東京電力ホールディングス株式会社
福島第一原子力発電所 特定原子力施設に係る実施計画の
変更認可申請(1～4号機建屋滞留水移送装置の追設)
に係る審査について

令和2年1月30日

原子力規制委員会

図1 追設する滞留水移送装置の系統構成図※
 (赤色のライン等は追設、黒色のライン等は既設の滞留水移送装置)

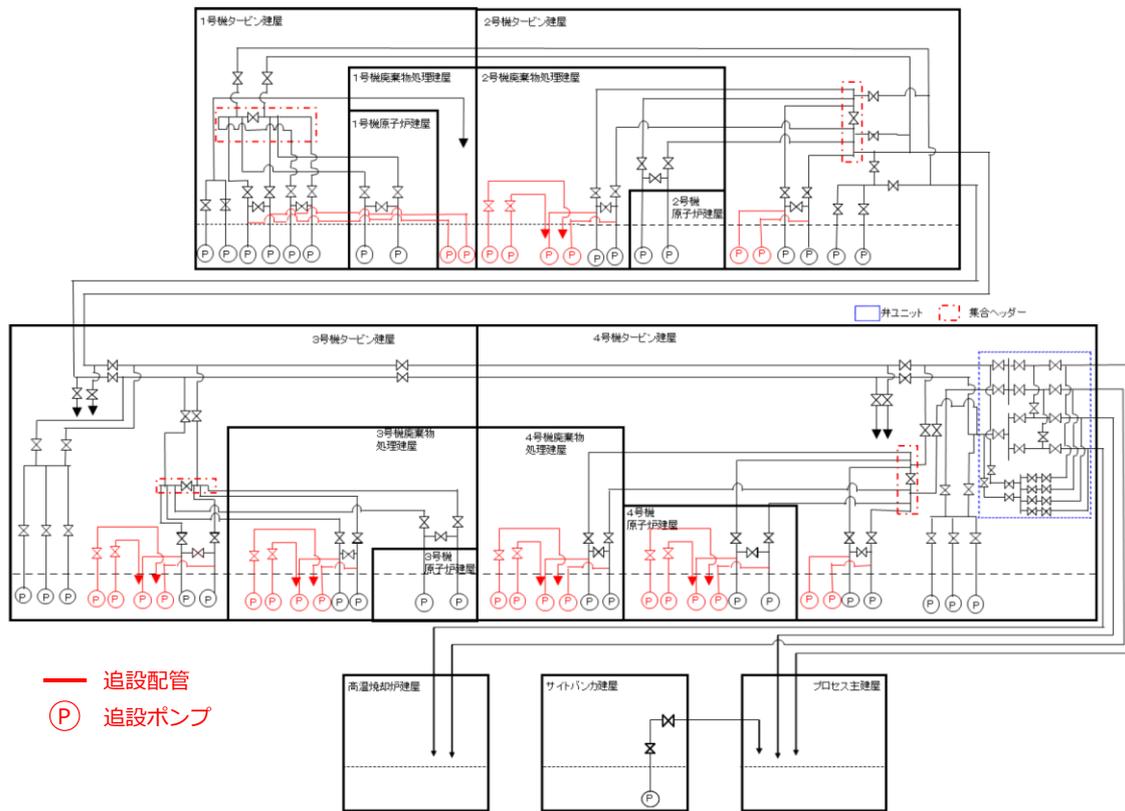
滞留水を貯留している建屋の最地下階の床面が露出した状態を維持するため、既設のポンプでは床面を露出させることができない1～4号機の建屋について、床面より低い位置にある床ドレンサンプ等に新しいポンプ、制御用水位計等（以下「滞留水移送装置」という。）を追設する（図1、図2参照）。

変更認可申請は、滞留水を貯留している建屋の最地下階の床面が露出した状態を維持するため、既設のポンプでは床面を露出させることができない1～4号機の建屋について、図2に示す位置（13箇所）の床ドレンサンプ等にポンプ及び水位計を新たに26台ずつ設置するとしている。

- a. 漏えい防止策として、ポリエチレン管同士の接続部は、融着構造とする。
- b. 漏えい拡大防止策として、鋼管の接続部の周囲にはせき等を設置する。また、せき等の内部に漏えい検知器を設置し、漏えいの早期検出が可能な設計とする。
- c. 漏えい検知の警報は、免震重要棟に表示し、異常を確実に運転員に伝え、警報発生時にはポンプ停止措置がとれるようにする。

また、追設する滞留水移送装置の移送用配管の漏えい対策として、移送配管の材質に応じた継手構造とすること及び万一の漏えいの備えとして、鋼管の接続部は、せきを有した受けパン内に設置し、受けパンには警報機能を有する漏えい検知器を設置すること等、適切な漏えい防止及び漏えい拡大防止のための措置が講じられることを確認した。
